高浜発電所1号機及び2号機 高経年化技術評価及び特別点検に係る 第三者レビュー結果 報告書

平成 30 年 3 月

一般財団法人 発電設備技術検査協会

図 II.2-1 技術評価書[1]に示す疲労累積係数とクロスチェック計算の比較

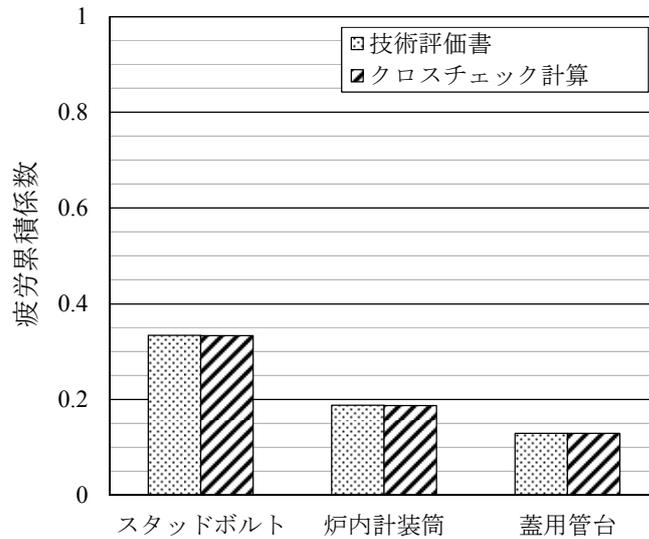
技術評価書[1]では、構造が不連続であるため比較的大きな応力の発生する8つの評価対象部位について、これまでの運転実績に基づき、かつ、より保守的に設定した条件で疲労の評価が行われている。8つの評価対象部位での疲労評価が、相対的に大きい疲労累積係数を示した上位3つの評価対象部位を代表として、規格[3]に基づいて疲労のクロスチェック計算を実施した。その結果と技術評価書[1]での結果を比較して図 II.2-1 に示す。クロスチェックと技術評価書[1]は同様の結果を示している。

図 II.2-1 及び図 II.2-2 の結果からも、技術評価書[1]は、規格[3, 4]に基づいて疲労の評価を実施したことが確認できる。詳細は、添付資料 II.2 に示す。

図 II.2-2 技術評価書[1]に示す環境疲労累積係数とクロスチェック計算の比較

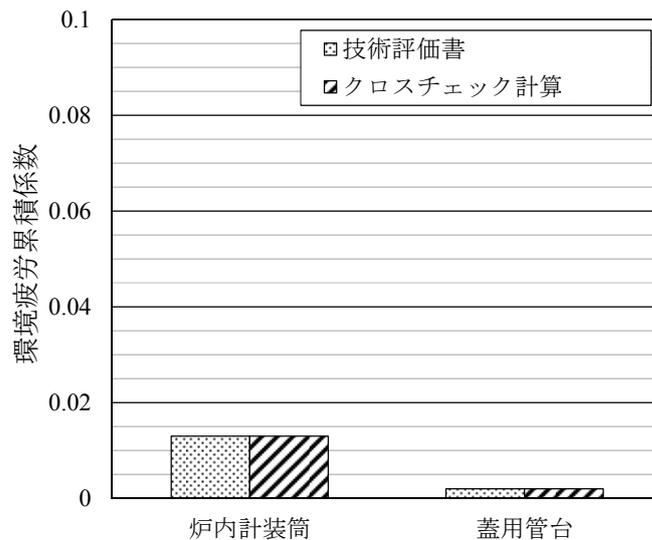
8つの評価対象部位のうち、接液部であり、環境効果を考慮した疲労評価が実施された5つの部位のうち、相対的に大きい環境疲労累積係数を示した上位2つの評価対象部位を代表として、規格[4]に基づいてクロスチェック計算を実施した。その

結果と技術評価書[1]での結果を比較して図 II.2-2 に示す。クロスチェックと技術評価書[1]は同様の結果を示している。

図 II.3-1 運転開始後 60 年時点での関連温度の比較

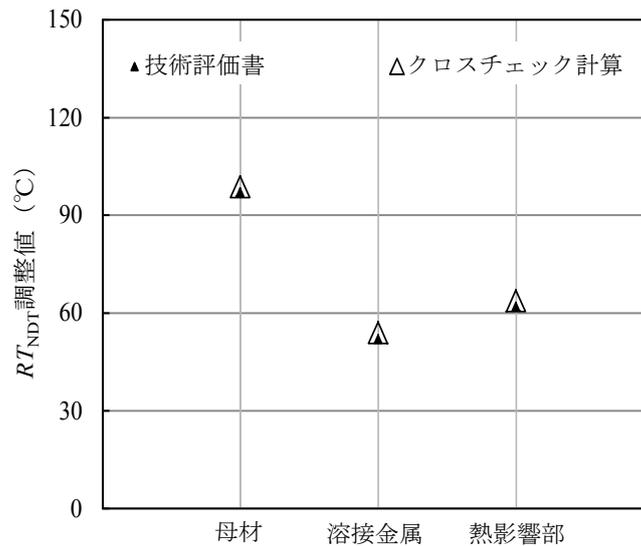
規格[6]に基づいて第1回から第4回の監視試験結果等を用いた運転開始後60年時点での関連温度及び上部棚吸収エネルギーのクロスチェック計算を実施した。運転開始後60年時点での関連温度の技術評価書[1]との結果を比較して図 II.3-1 に、運転開始後60年時点での上部棚吸収エネルギーの技術評価書[1]との結果を比較して図 II.3-2 に示す。クロスチェックと技術評価書[1]は同様の結果を示している。

図 II.3-1 及び図 II.3-2 の結果からも、技術評価書[1]は、規格[6]に基づいて関連温度及び上部棚吸収エネルギーの評価を実施したことが確認できる。詳細は、添付資料 II.3 に示す。

図 II.3-3 供用状態 A 及び供用状態 B での技術評価書[1]とクロスチェック計算の比較

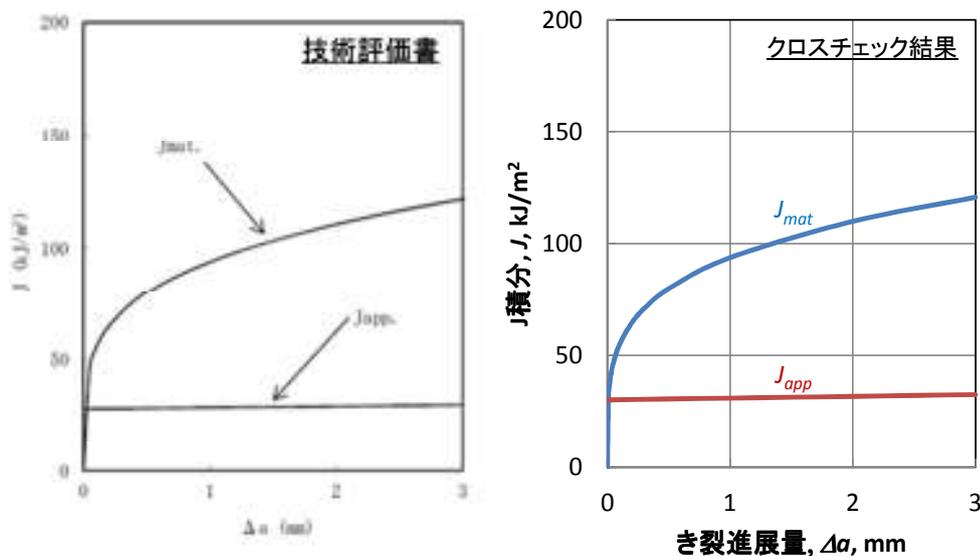
規格[7]に基づいて上部棚破壊靱性 (J_{mat}) とき裂進展力 (J_{app}) についてのクロスチェック計算を実施した。その結果と技術評価書[1]では同様の結果を示している。代表として供用状態 A 及び供用状態 B における破壊力学評価結果の比較を図 II.3-3 に示す。図 II.3-3 の結果からも、技術評価書[1]は、規格[7]に基づいて上部棚吸収エネルギーが68 Jを下回った場合の評価を実施したことが確認できる。詳細は、添付資料 II.5 に示す。なお、2号機では、上部棚吸収エネルギーは68 Jを下回っていない。

図添 II.2-2 疲労累積係数及び環境疲労累積係数に関する技術評価書[1]とクロスチェック計算の比較

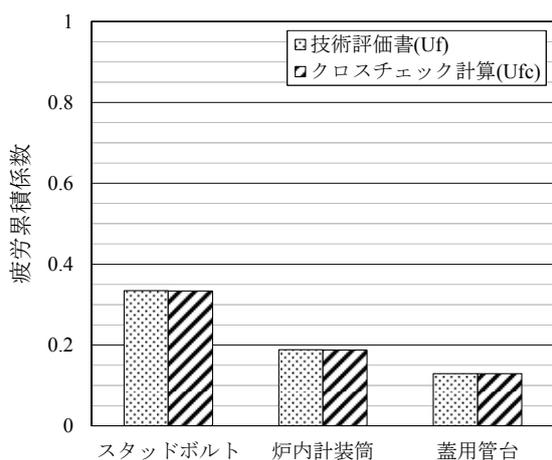
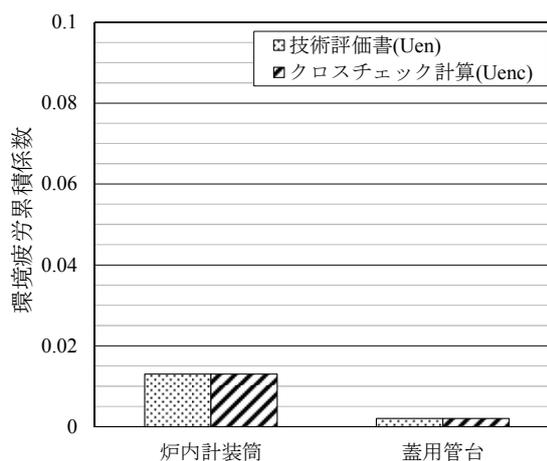
その結果、疲労累積係数は、図添 II.2-2(a)に示すように技術評価書[1]とクロスチェック計算で同様の結果が得られた。なお、スタッドボルトは前述のとおり非接液部であるため、環境疲労評価は実施していない。

その結果、疲労累積係数は、図添 II.2-2(a)に示すように技術評価書[1]とクロスチェック計算で同様の結果が得られた。

その結果、環境疲労累積係数について、図添 II.2-2(b)に示すように技術評価書[1]とクロスチェック計算で同様の結果が得られた。

その結果、疲労累積係数に関して、図添 II.2-2(a)に示すように技術評価書[1]とクロスチェック計算で同様の結果が得られた。

これより、環境疲労累積係数について、[図添 II.2-2\(b\)](#)に示すように技術評価書[1]とクロスチェック計算で同様の結果が得られた。

図添 II.3-8 高浜1号機の PTS 評価 (技術評価書[1])
 (深さ 10 mm の想定亀裂を用いた評価)

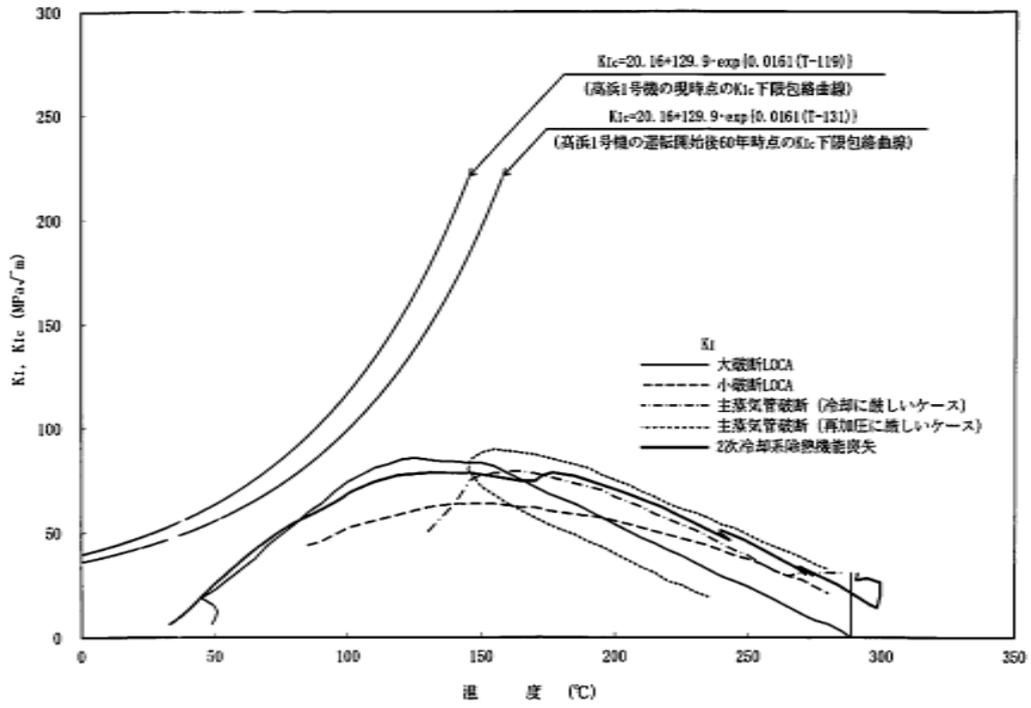
炉心損傷防止シーケンスのうち「2次冷却系からの除熱機能喪失」は、低温／高圧状態となることにより、PTS の観点で設計基準事故よりも厳しい可能性がある[18]ために選定されている。しかしながら図添 II.3-8 では、「大破断冷却材喪失事故（大破断 LOCA）」と同程度の厳しさとなっている。さらに、PTS 状態遷移曲線と破壊靱性遷移曲線とが最接近する温度領域においては、「大破断冷却材喪失事故（大破断 LOCA）」の方がより厳しくなっている。このため、「大破断冷却材喪失事故（大破断 LOCA）」で代表できると考えることができる。他の 7 つの炉心損傷防止シーケンスは、低温／高圧状態にならないことや、設計基準事故と同程度又は設計基準事故の方が PTS 事象として厳しいことから選定されていない[18]。

①から④の PTS 事象についての技術評価書[1]での PTS 状態遷移曲線を図添 II.3-8 に示す。報告書[6-16]では、各 PTS 事象について 1 次冷却材の温度、圧力及び流量の過渡について熱水力解析を行い、それらの時間的変化に基づいて応力解析により容器壁の応力分布を求め、応力分布に基づいて深さ 10 mm、長さ 60 mm の軸方向半楕円表面亀裂を想定して亀裂先端部での K_I 値（PTS 状態遷移曲線）を計算したものである。

技術評価書[1]の K_I 値の計算方法は、報告書[6-16]での K_I 値の計算方法を基に策定された JEAC 4206-2007[5]附属書 C に基づいたものであることを確認した。加えて、図添 II.3-8 の K_I 値は報告書[6-16]の K_I 値と同様の結果を示していることを確認した。

図添 II.4-2 クロスチェック計算による通常運転時の加熱及び冷却制限曲線

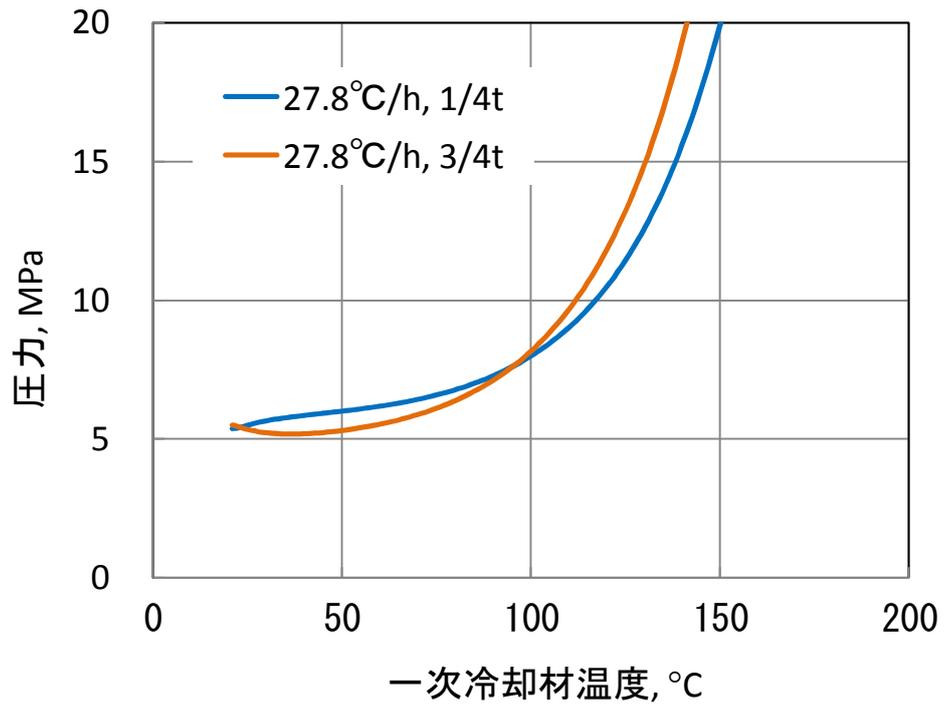
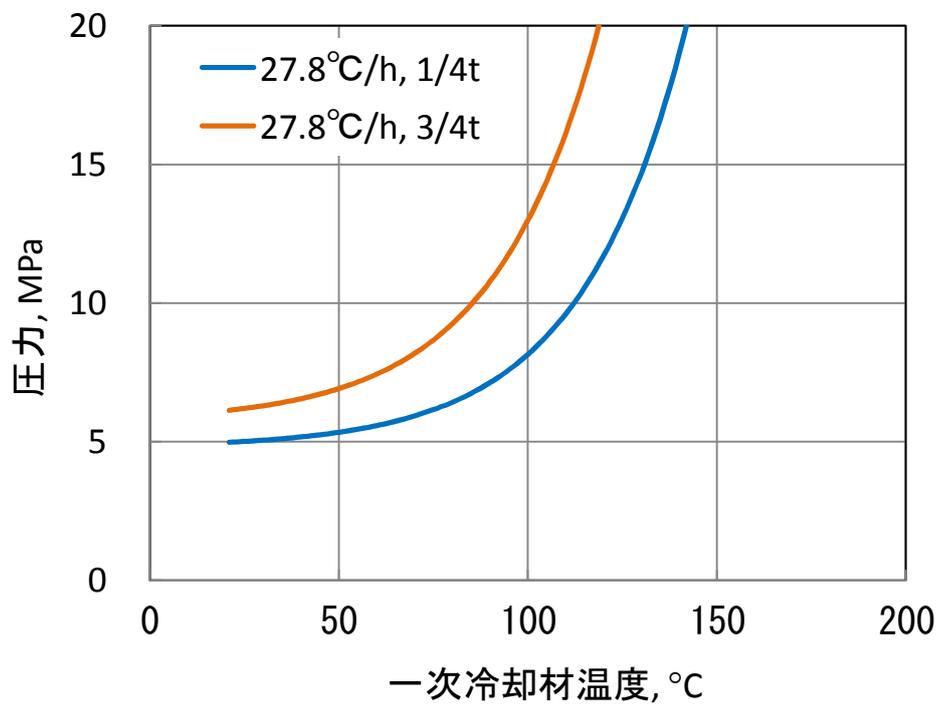
JEAC4206-2007[2]に基づくクロスチェック計算によって得られた通常運転時及び耐圧・漏えい試験時の加熱・冷却制限曲線を図添 II.4-2 及び図添 II.4-3 に示す。

クロスチェック計算による制限曲線(1/4 t 位置及び3/4 t 位置の曲線のうち下限となるもの)と技術評価書[1]に記載されている制限曲線 (図添 II.4-1) と比較した結

図添 II.5-3 供用状態 A 及び B における破壊力学評価結果

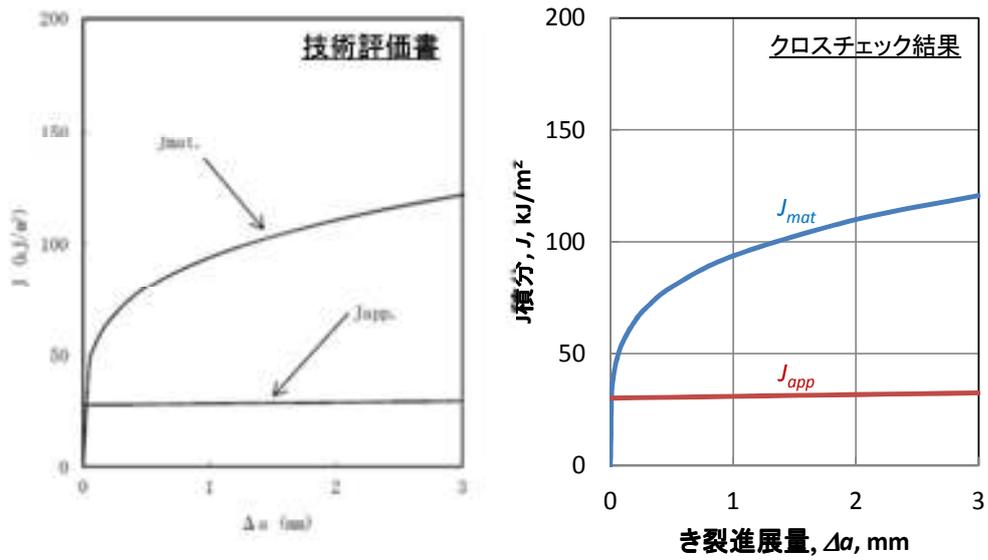
原子炉容器胴部(炉心領域部)の供用状態 A 及び B の上部棚破壊靱性 J_{mat} とき裂進展力 J_{app} の比較を図添 II.5-3 に示す。技術評価書[1]及びクロスチェック計算結果がいずれも JEAC 4206-2007[2]の附属書 G G-7000 の要件を満たすとともに、技術評価書[1]とクロスチェック計算が概ね同様の結果を示すことを確認した。
